Avis délibéré de l'Autorité environnementale sur deux centrales mobiles d'enrobage à chaud au bitume de matériaux routiers à Touvérac (16)

n°Ae : 2016-19

Figure 3 : plan d'ensemble du projet (source : étude d'impact)

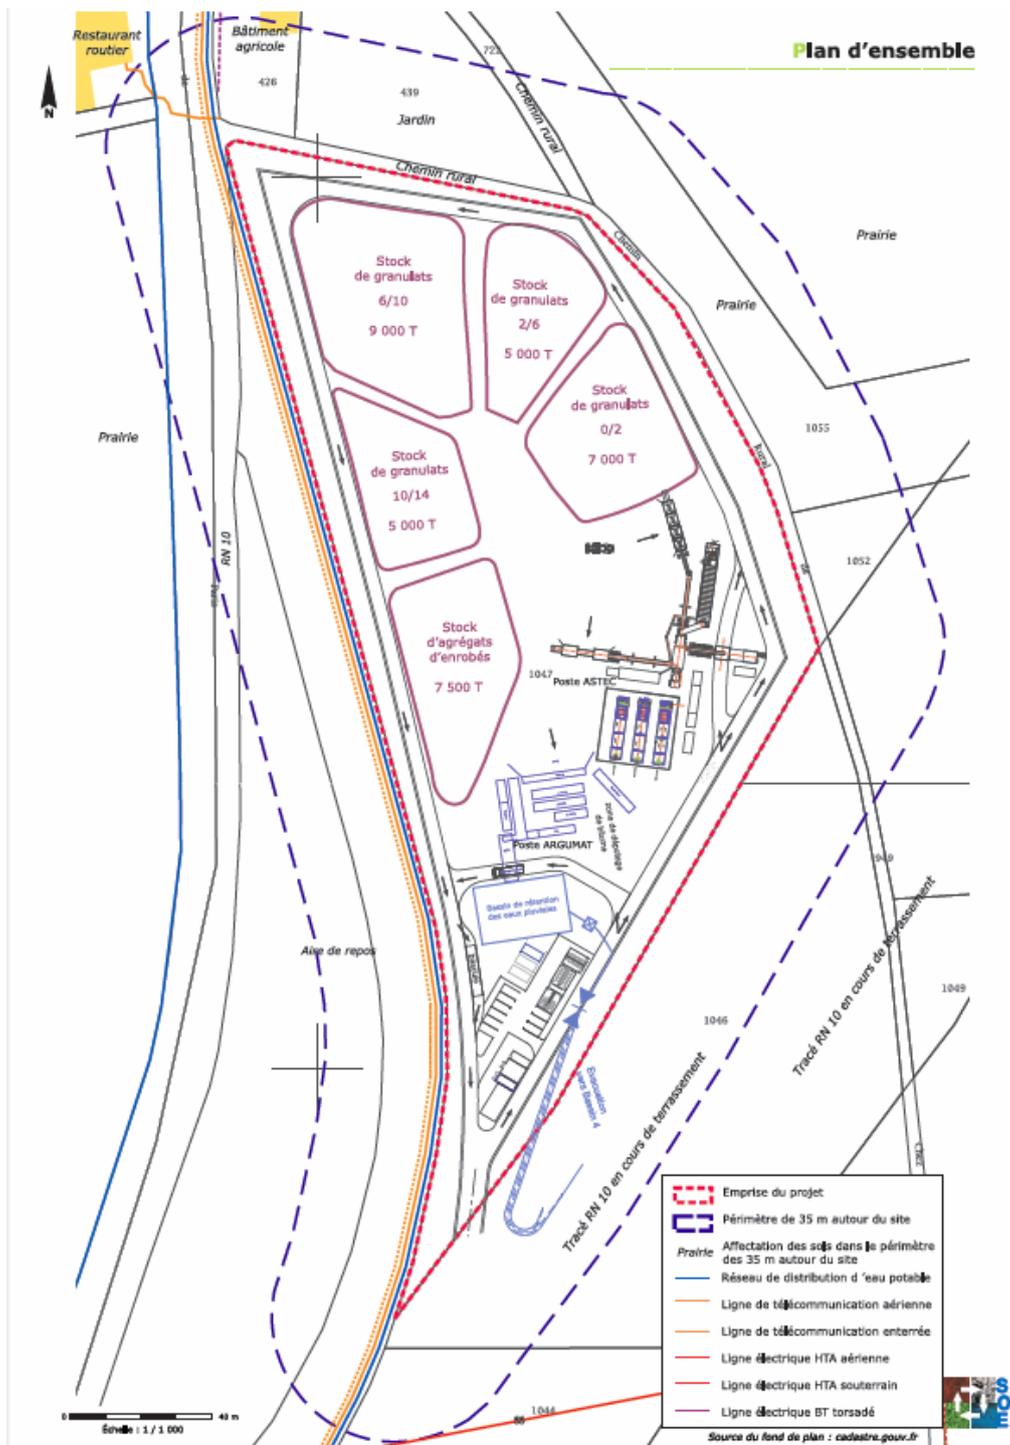
Les horaires de fonctionnement des centrales se situeront dans le créneau horaire 7 h 00-18 h 00, le dossier précisant que des activités de nuit sont possibles mais resteront exceptionnelles, sans que cette éventualité soit mieux décrite. Le dossier ne précise pas non plus si les deux centrales

ont systématiquement vocation à être utilisées simultanément, ou si seule l'une des deux centrales sera mobilisée durant certaines périodes⁵.

L'Ae recommande de mieux préciser l'utilisation qui sera faite des différentes centrales tout au long de la période de production, et de préciser dans quelles conditions et pour quelle durée il pourrait être nécessaire de recourir à un travail de nuit.
